摘要

AMD Xilinx 已停止生产 XCF16P 配置 PROM，它用作以下 TI 器件的基底器件：2510442-0005、DLPR410YVA、DLPR410AYVA、DLPR410BYVA、DLPR910YVA、DLPR910AYVA。本文档详细介绍了德州仪器 (TI) 产品设计更新和支持。

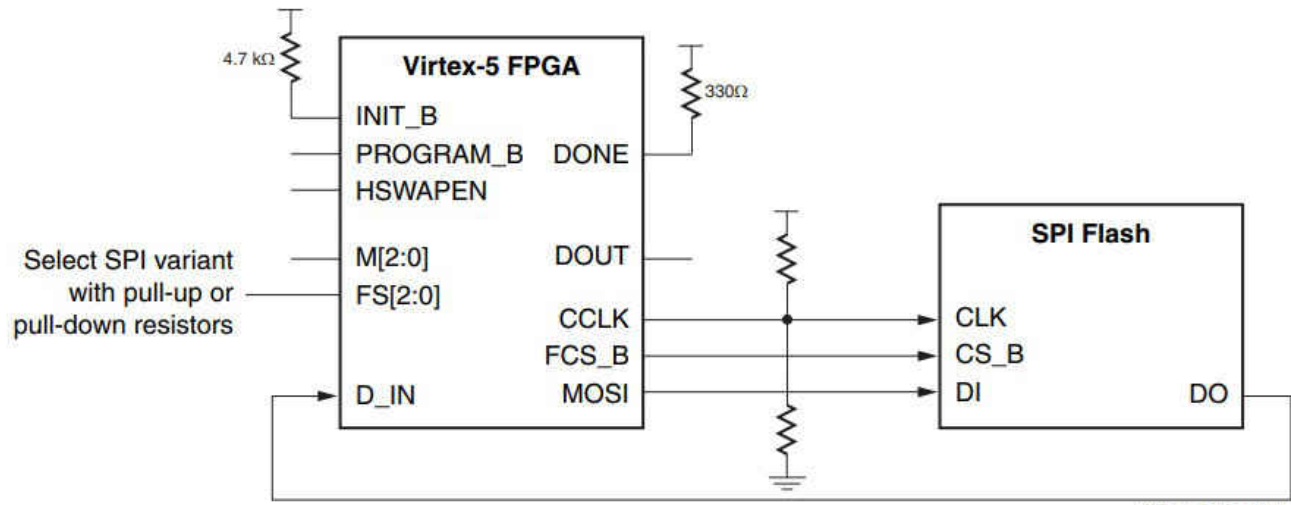
DLPC910 和 DLPC410 控制器必须使用下图所述的连接方式连接至 SPI 闪存

SPI 闪存写保护 (WP#) 应该被拉高以允许通过 Virtex 5 JTAG 接口进行编程。应将 SPI 闪存复位 (RESET#) 或保持 (HOLD#) 拉至高电平，以防止 SPI 闪存暂停与 DLPC410 和 DLPC910 控制器的串行通信。

FCS_B = DLPC910 控制器和 DLPC410 控制器的引脚 AA10

MOSI = DLPC910 控制器和 DLPC410 控制器的引脚 AA9

CCLK = DLPC910 控制器和 DLPC410 控制器的引脚 J10

D_IN = DLPC910 控制器和 DLPC410 控制器的引脚 K11
